Králův Dvůr - obchvat - II.část

SO 101a - větve A - komunikace

3

Změnový list

KŘÍŽOVATKA PŘED VLAKOVÝM NÁDRAŽÍM

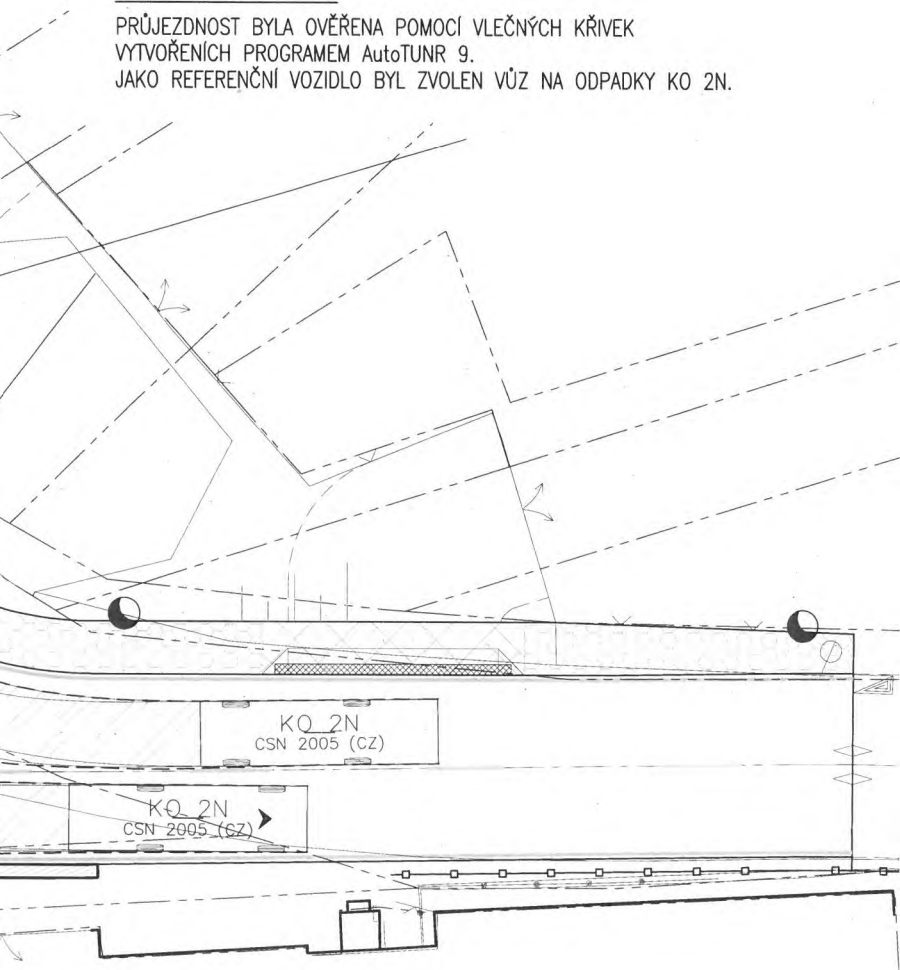
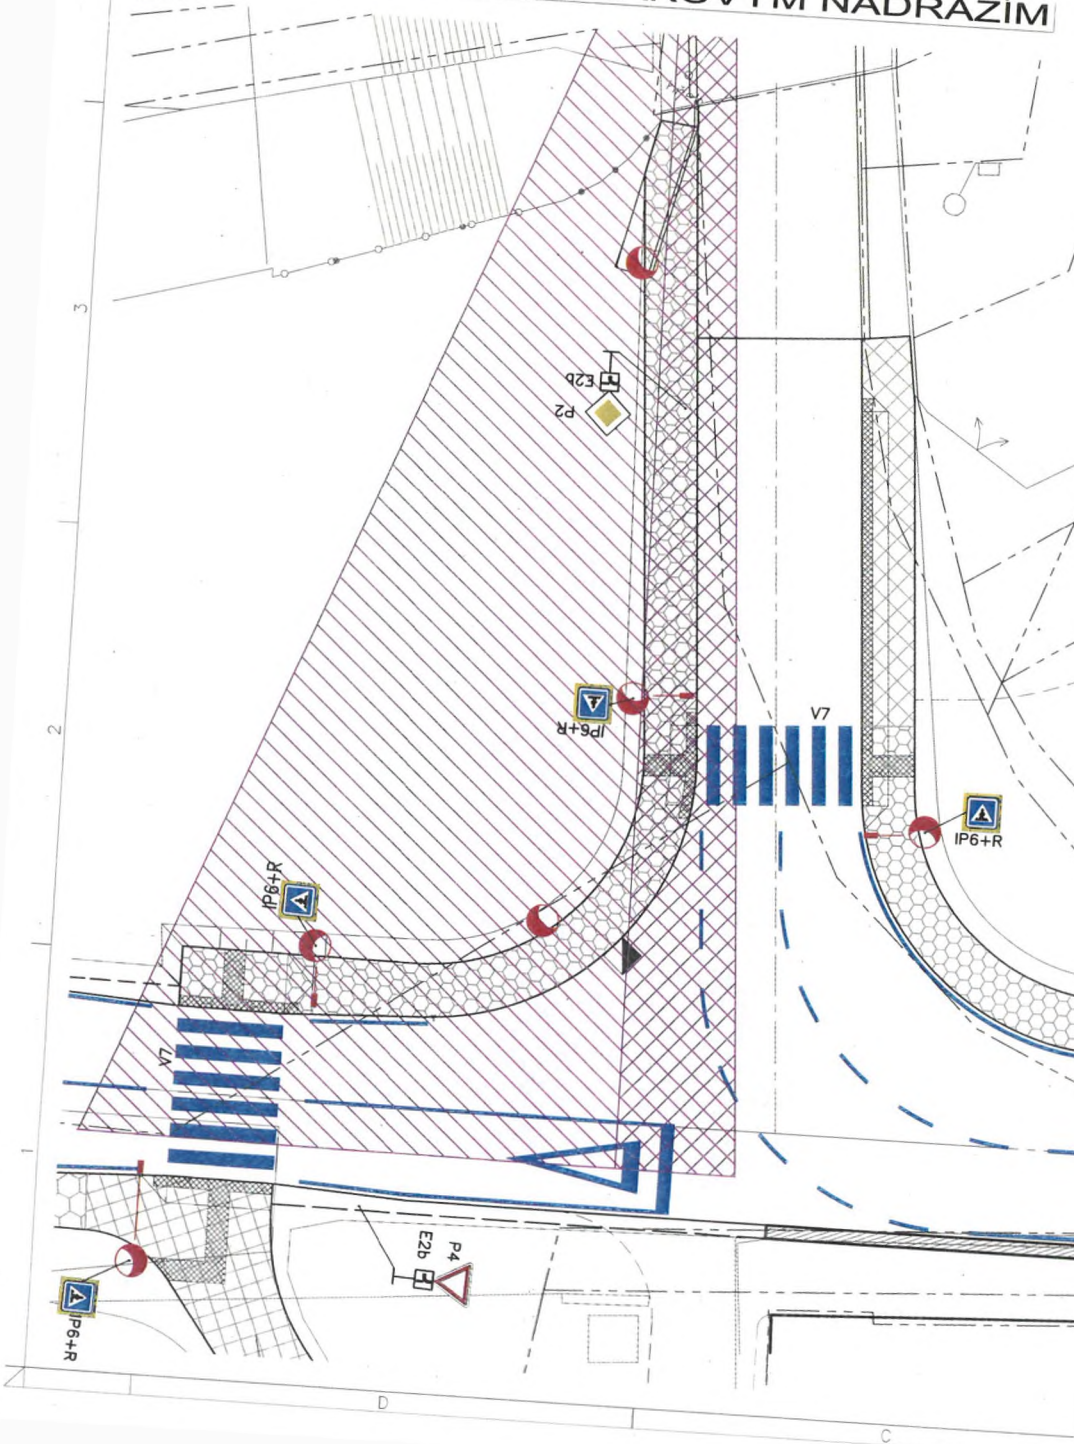
V projektu pro stavební povolení byly vnitřní křižovatkové poloměry v kraji silnice navrženy o velikosti $R = 10$ m, neboť se předpokládalo, že směrem k Náměstí Míru nebudou zajíždět nákladní automobily a jejich vjezd sem bude zakázán značkou B4. S ohledem na etapizaci výstavby v místě stávající křižovatky však nelze stavbu realizovat tak, aby provoz nákladních vozidel již v současnosti byl přeměrován na obchvatovou komunikaci. Taktéž s ohledem na užívání křižovatky jako objízdné trasy v případě nehod či havárií je nutné východní poloměr v křižovatce upravit tak, aby zde byl umožněn průjezd nákladních vozidel. Vnitřní oblouk je v návrhu realizován jako složený kružnicový oblouk o poloměrech $R = 15$ m a $R = 30$ m. Na střed křižovatky bude umístěn ostrůvek ze žulových obrub, který bude přejezdný s minimálním nášlapem vůči komunikaci.

PRŮJEZDNOST BYLA OVĚŘENA POMOCÍ VLEČNÝCH KŘÍVEK
VYTVOŘENÍCH PROGRAMEM AutoTUNR 9.
JAKO REFERENČNÍ VOZIDLO BYL ZVOLEN VŮZ NA ODPADKY KO 2N.

na základě zaslané dokumentace týkající se úpravy křižovatky, Vám sdělujeme, že souhlasíme se změnou vnitřního poloměru východního oblouku v křižovatce v ulici Tovární před vlakovým nádražím v Králově Dvoře. Ostrůvek uvnitř křižovatky požadujeme mírně zvýšený, např. ze žulových kostek, nebo jiné barevné dlažby. Kolem ostrůvku budou umístěny bílé vodorovné čáry.

ZMĚNA PLOCH

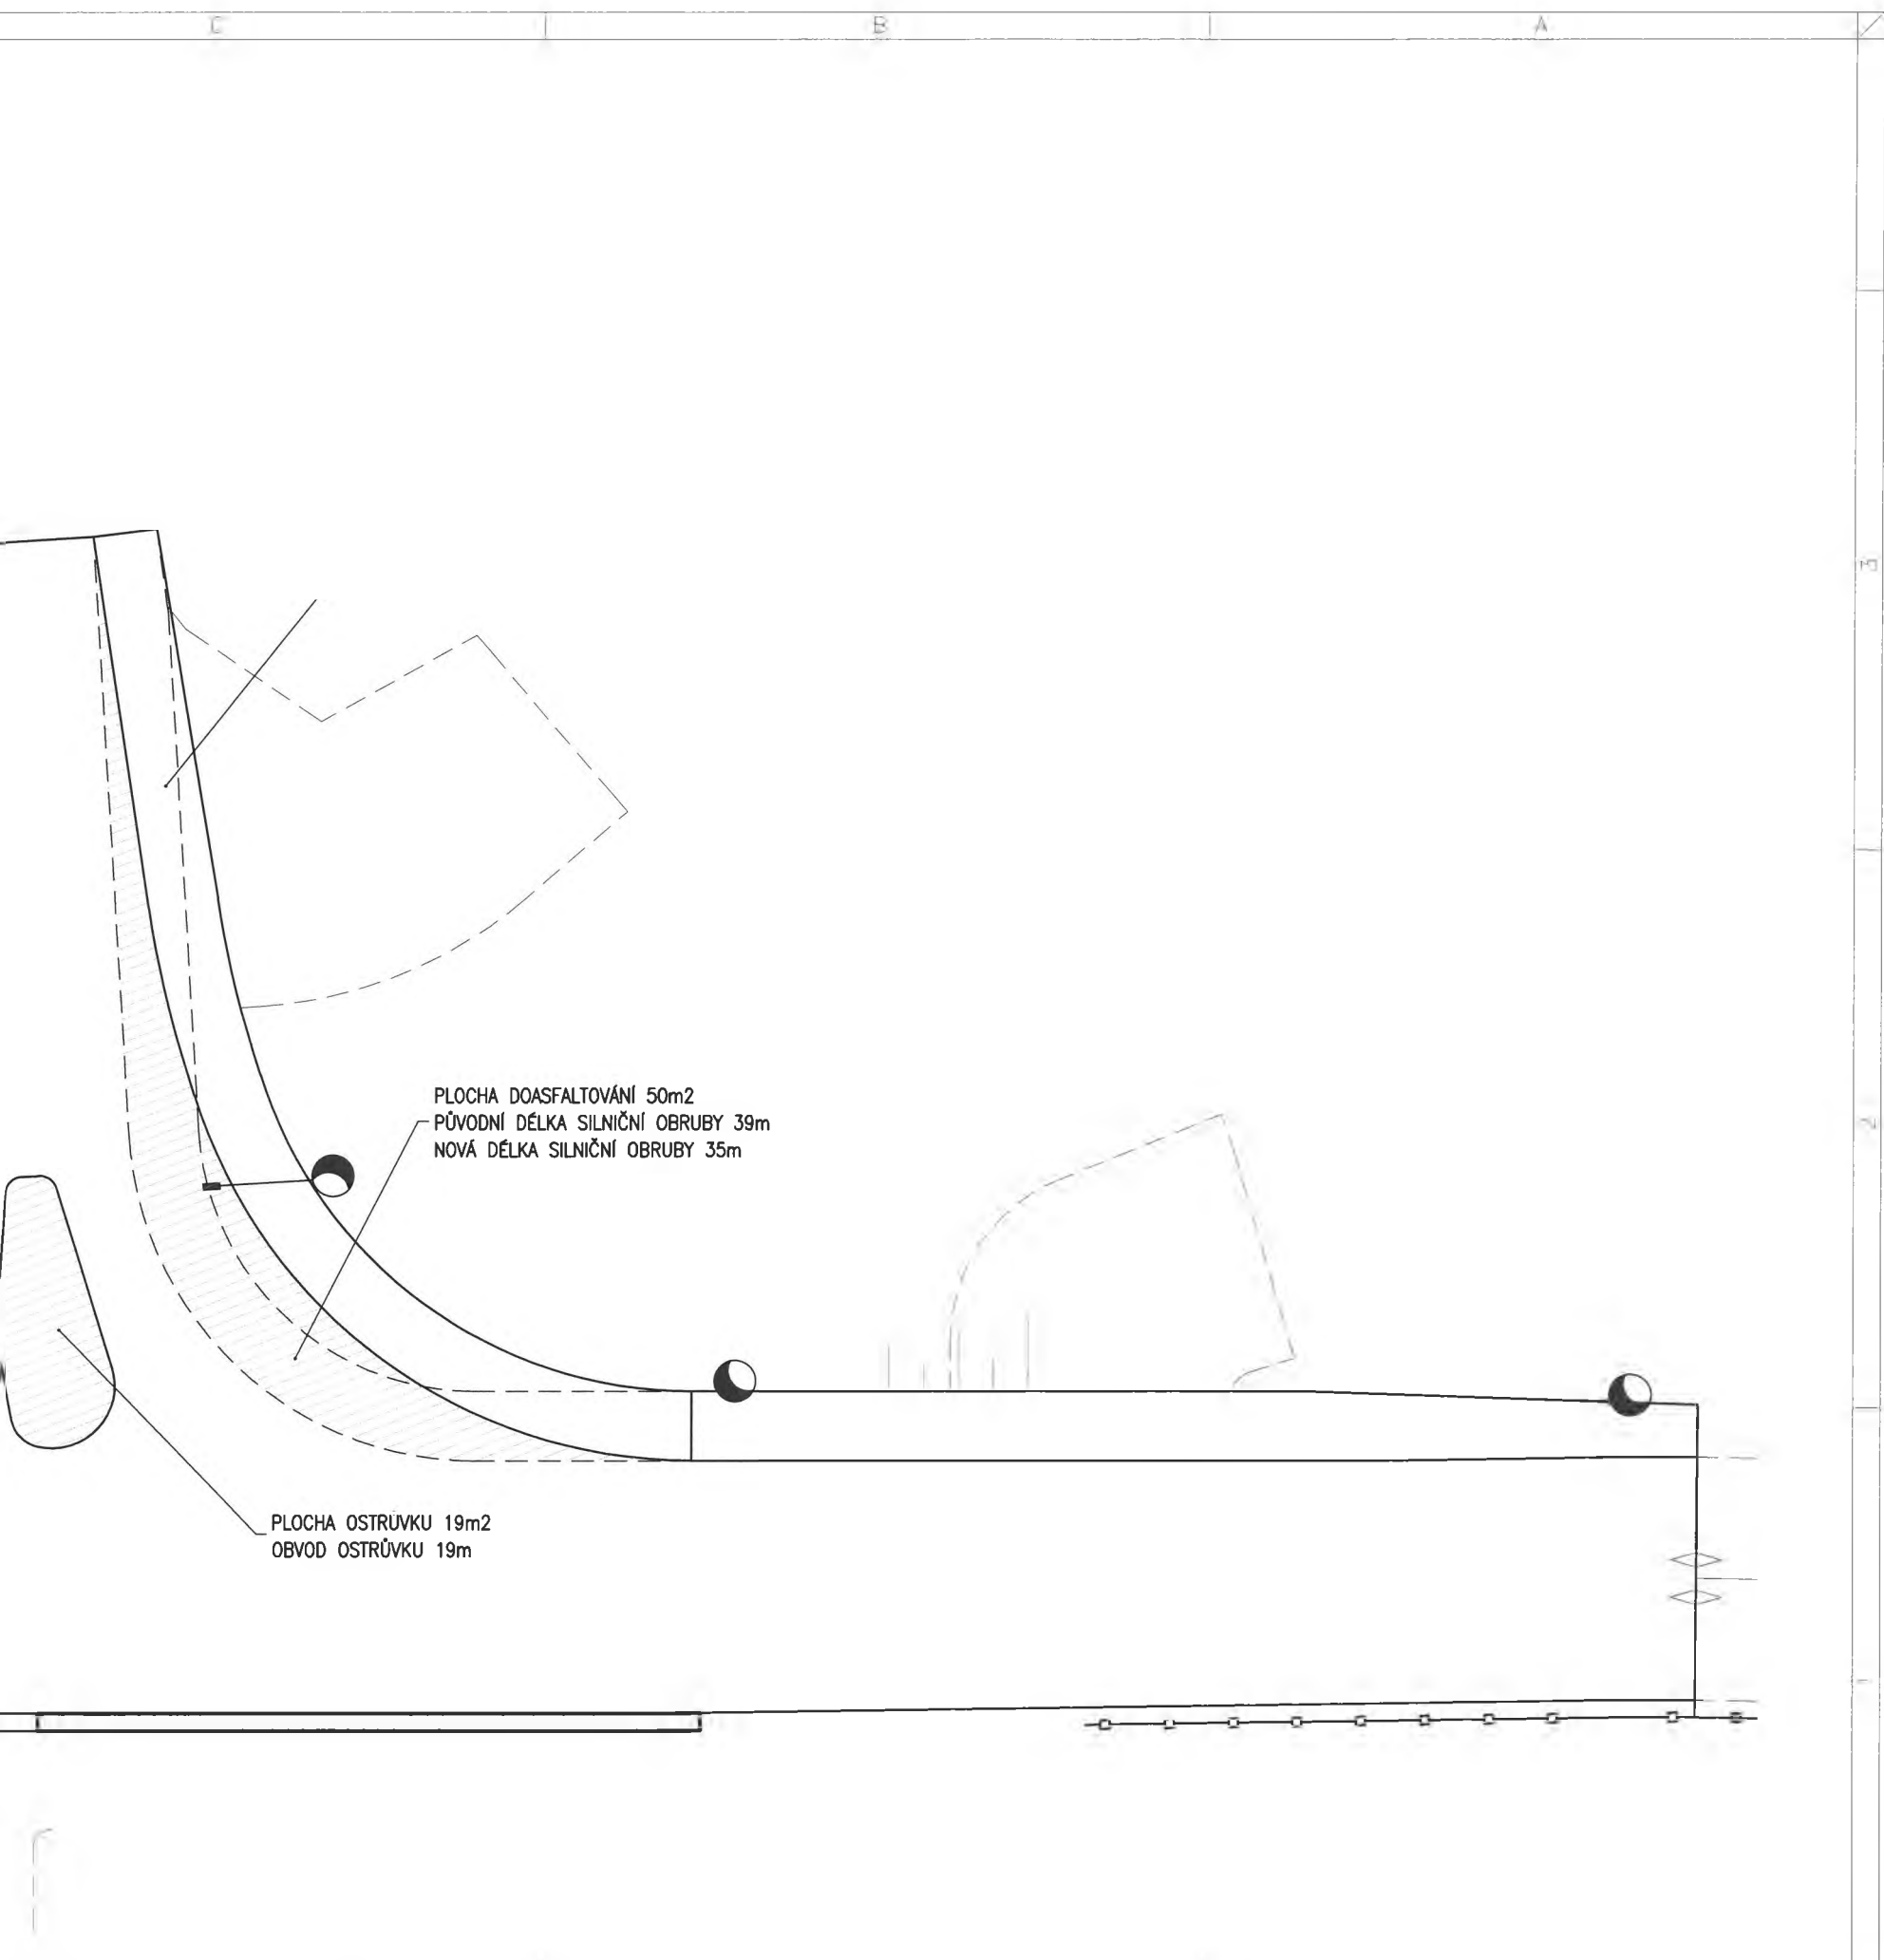
Vnitřní oblouk bude nově realizován jako složený kružnicový oblouk o poloměrech $R = 15 \text{ m}$ a $R = 30 \text{ m}$ se středovým ostrůvkem ze žulové dlažby, který bude s ohledem na vlečné křivky nákladních vozidel řešen jako přejezdny s minimálním nášlapem vůči komunikaci.

PLOCHA DOASFALTOVÁNÍ 50m²
PŮVODNÍ DÉLKA SILNIČNÍ OBRUBY 39m
NOVÁ DÉLKA SILNIČNÍ OBRUBY 35m

PLOCHA OSTRŮVKU 19m²
OBVOD OSTRŮVKU 19m

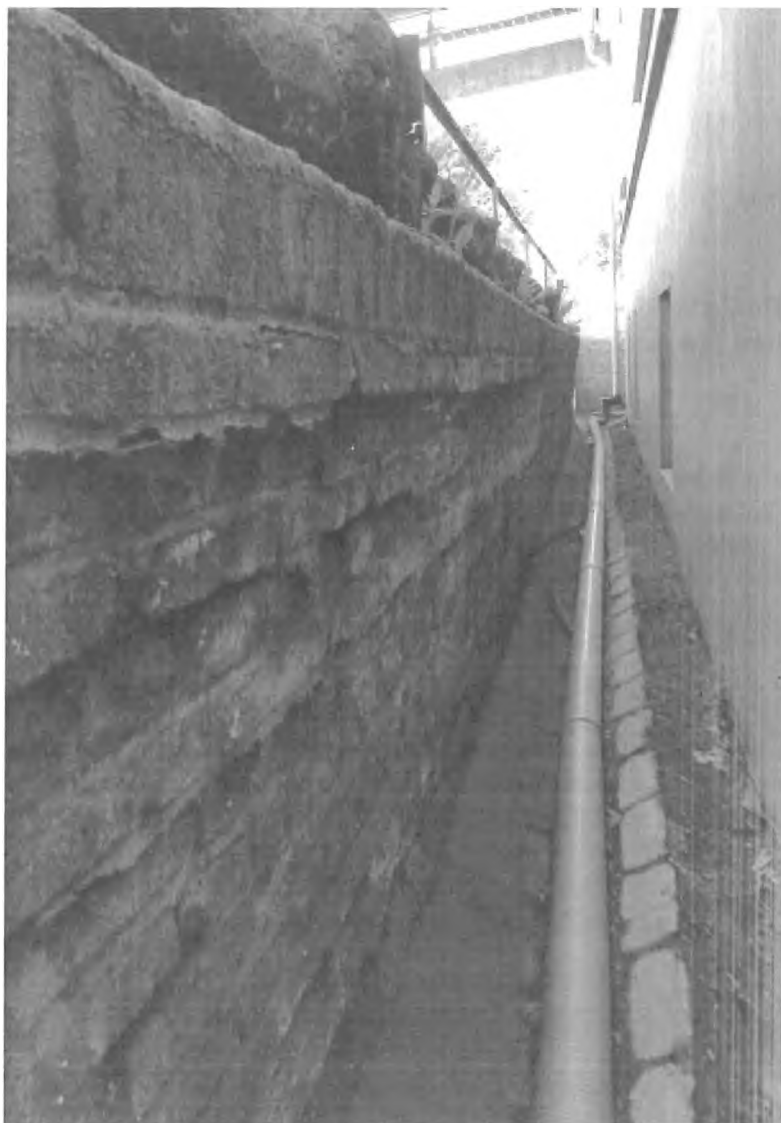
Vzhledem k havarijnímu stavu opěrné cihelné zdi a předpokládanému provozu po obchvatu Králova Dvora navrhuje zhotovitel provedení nové opěrné zdi. Níže foto stávajícího stavu.

Vzorový příčný řez:

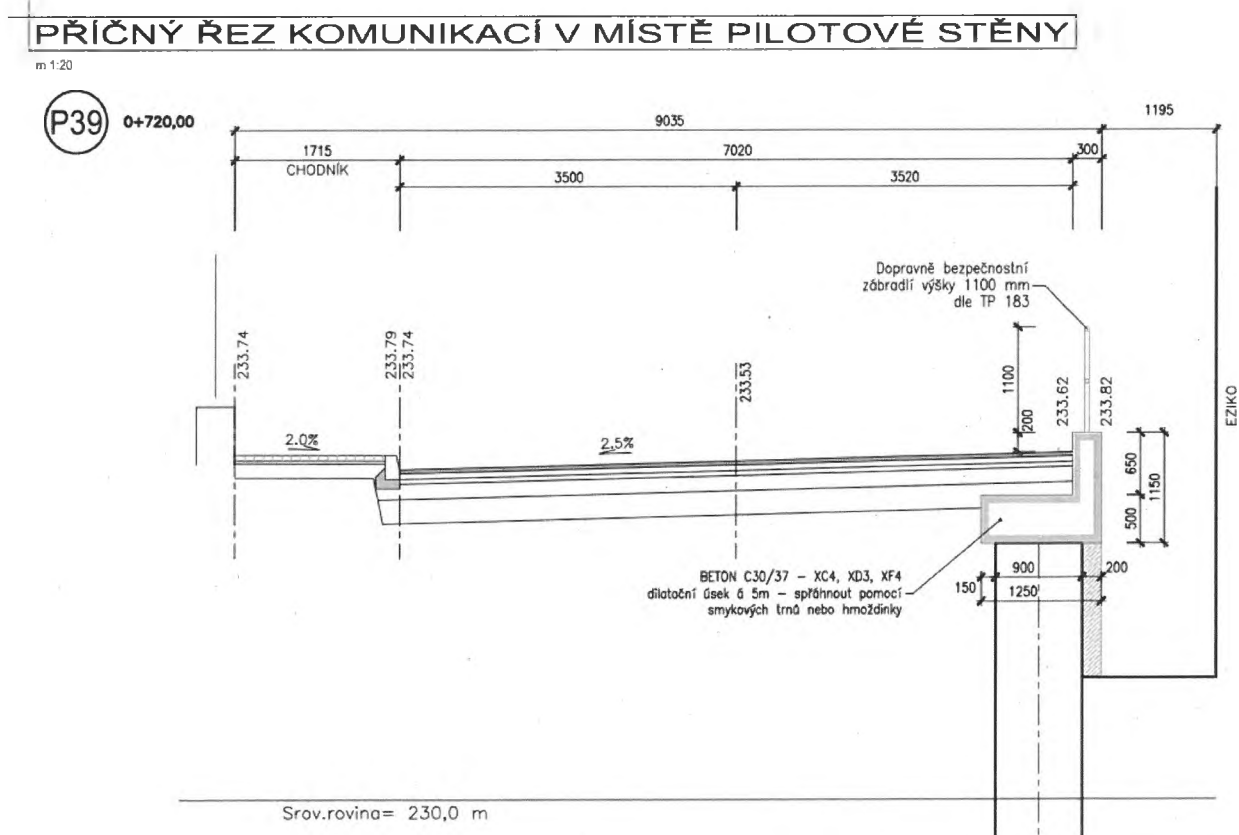
Z výše uvedených důvodů byla zvolena varianta provedení pilotové opěrné zdi s převrtávanými pilotami délky 5m se ztužující římsou a silničním zábradlím. Pilotová stěna bude v místě energokanálu přerušena a bude zde provedena podzemní železobetonová stěna.

Uvedené řešení bylo odsouhlaseno AD, TD a objednatelem.
